Odkanalizování Lhoty II

Změnový list 11

Dotčená část stavby:	Odkanalizování Lhoty II		
Název / označení změny:	ZL11 - Doměrky dle geodetického zaměření		
Podklad pro změnu:			
Zápis ve stavebním deníku ze dne:			
Návrh pro změnu podal: objednatel		Dne:	
Zdůvodnění a popis změny:	Na základě geodetického zaměření skutečného provedení stavby jednotlivých úseků, je dopočítán rozdíl z provedení delších úseků, kdy bylo nutno posunout konečnou kanalizační šachtu z důvodu výskytu a odstupu od podzemních inženýrských sítí a podobně. Větší délky: Kanalizace Za lesem DN 250 o 1,5m , DN 300 0,90m, přípojky o 11m , kanalizace Ke Křížku přípojky o 13,53m, kanalizace Polívkov o 7,5m, Na Blatech vodovod - o 1,5m, K Jezírku - vodovod o 2,5m a Cedrová vodovod o 1,3m.		
Identifikace plnění	Náklady na plnění dle příložených rozpočtů víceprací a méněprací jednotlivých objektů jsou rozděleny na část: A) spolufinancováno z prostředků OPŽP vícepráce [redacted] Kč Méněpráce [redacted] Kč Změnový list [redacted] Kč B) financováno mimo prostředky OPŽP vícepráce [redacted] Kč Méněpráce [redacted] Kč Změnový list [redacted] Kč Celkem změnový list ZL 11 [redacted] Kč

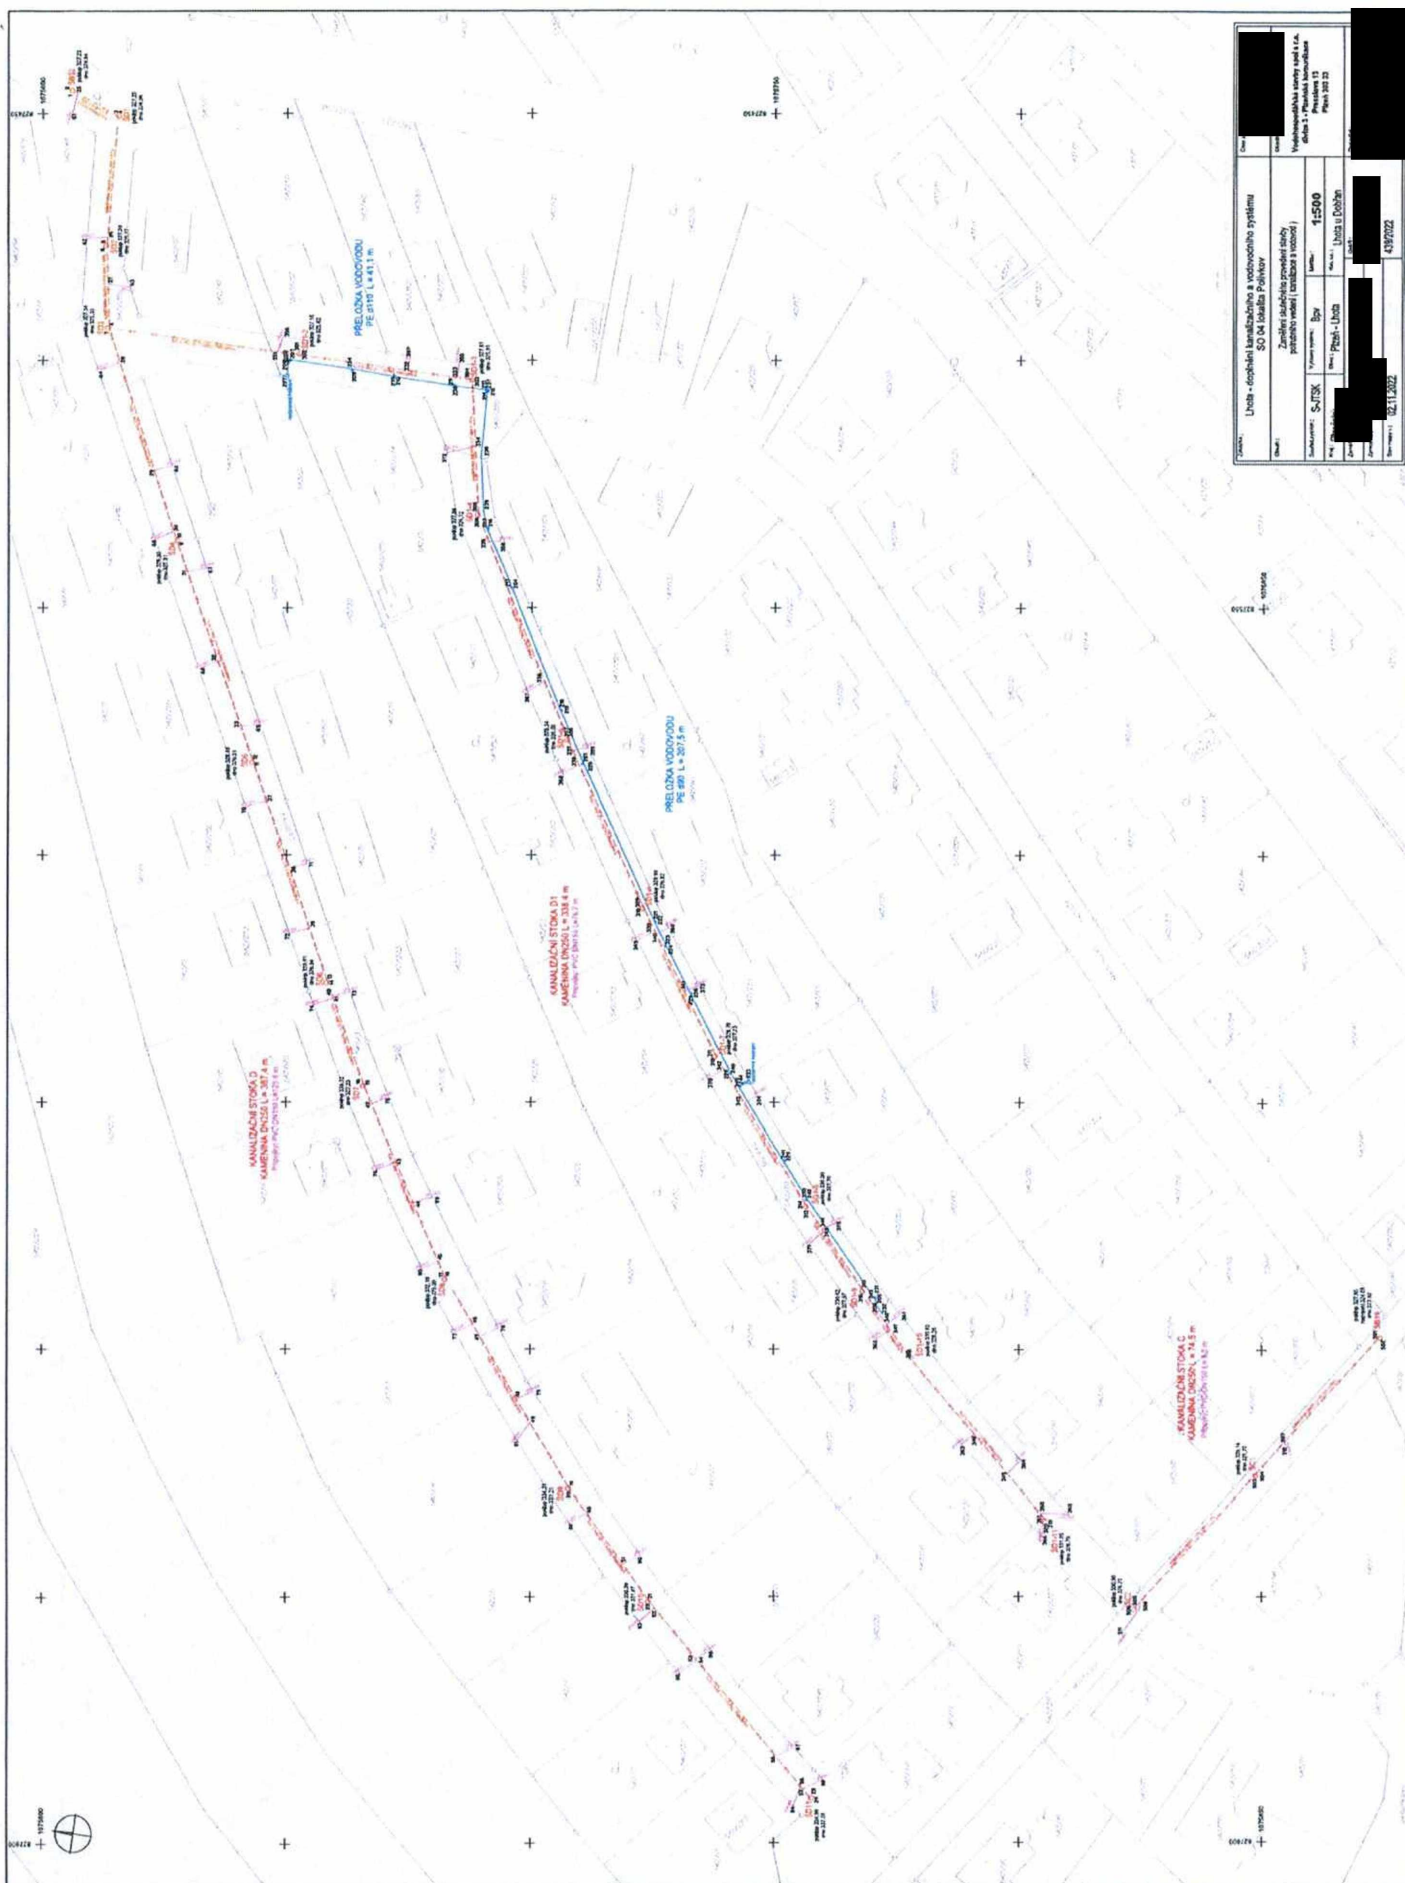
Popis příčin vzniku změny díla	Na základě geodetického zaměření skutečného provedení stavby jednotlivých úseků, je dopočítán rozdíl z provedení delších úseků, kdy bylo nutno posunout konečnou kanalizační šachtu z důvodu výskytu a odstupu od podzemních inženýrských sítí.		
Vliv změny na termín dokončení díla:	Ne		
Vliv změny na cenu díla:	ANO		
Náklady na změnu celkem (bezDPH):	[redacted]		
přípočty celkem (bezDPH):	[redacted]		
odpočty celkem (bezDPH):	[redacted]		
Přílohy:

kanalizace Ke křížku přípojky o 13,53m
